**Direction interrégionale de la mer
Nord-Atlantique – Manche Ouest**

DÉCISION N° 2024/237

de statuer sur la modification des caractéristiques de plusieurs bouées et feux de signalisation maritime du chenal d'accès au port de Morin (dossier PRISME 2019-85-0001).

Situation antérieure

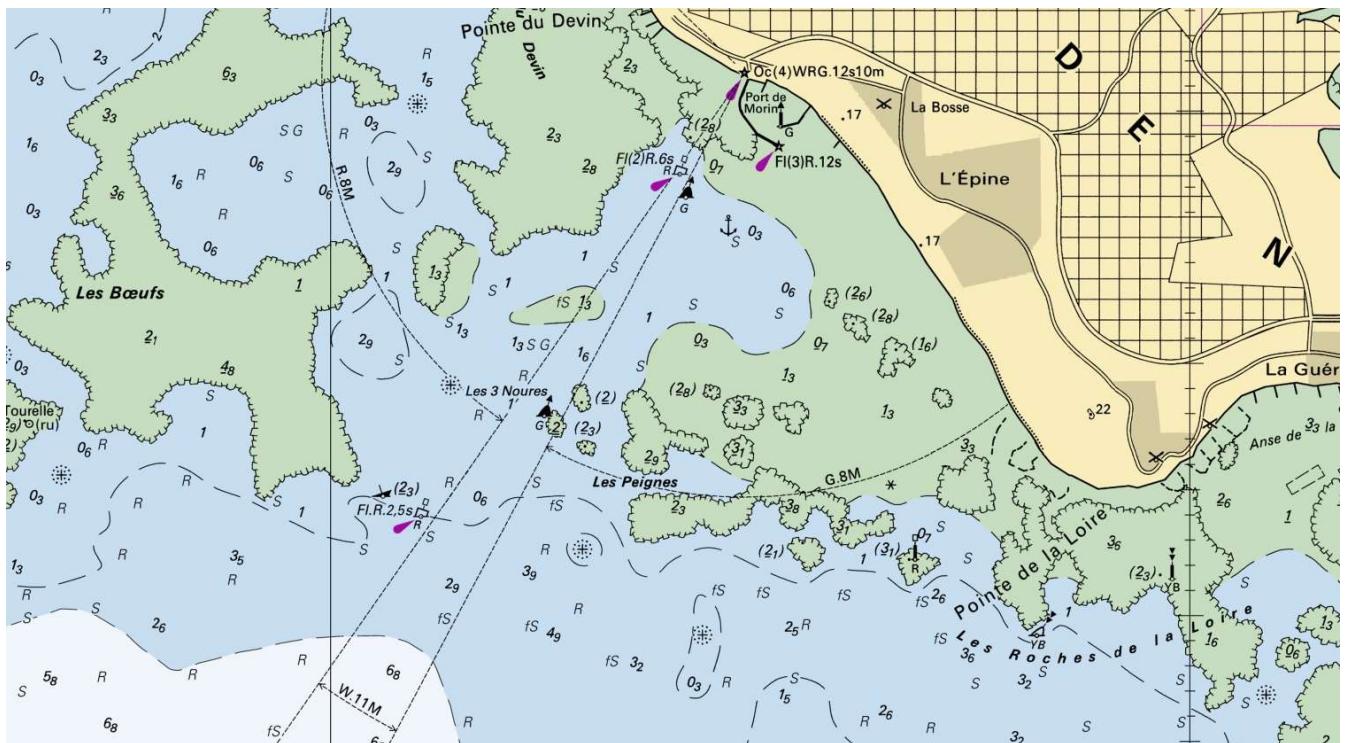
Situation nouvelle

Nom	N° base de donnée	Position	Marque	Observation	Classement
Bouée du Giglio	8500067	46°57,440' N 2°19,359' W	Latérale bâbord	R – Fl – 2M	ESM
Bouée Trois-Noures	8500068	46°57,799' N 2°18,789' W	Latérale tribord	V – Fl(2) – 2M	ESM
Bouée n°1 du port de Morin	A créer	46°58,279'N 02°18,273'W	Latérale tribord	V – Fl(3) – 2M, nouvelle bouée	ANC
Bouée n°2 du port de Morin	A créer	46°58,328'N 02°18,431'W	Latérale bâbord	R – Fl(3) – 2M, nouvelle bouée	ANC
Bouée n°3 du port de Morin	8500069	46°58,593'N 02°17,758'W	Latérale tribord	V – Fl – 2M, bouée déplacée	ANC
Bouée n°4 Port de Morin	8500049	46°58,658'N 02°17,885'W	Latérale bâbord	R – Fl – 2M, bouée déplacée	ANC
Bouée n°5 du port de Morin	A créer	A définir	Latérale tribord	V – Fl(2) – 2M, nouvelle bouée	ANC
Bouée n°6 du port de Morin	A créer	A définir	Latérale bâbord	Passive, nouvelle bouée	ANC
Feu de mouillage de Morin	8500047	46°59,153' N 2°17,589' W	Feu à secteurs	V (316°-30°)-7M B (30°-35°)-10M R (35°-134°)-7M Obsc (134°-316°) réduction du secteur blanc	ESM

Feu de jetée du Port de Morin	8500048	46°58,863' N 2°17,393' W	Latérale bâbord	R – Fl(2)-3M augmentation de la portée	ESM
Balise tribord jetée Est du port de Morin	8500241	46°58,983' N 2°17,316' W	Latérale tribord	Passive	ANC
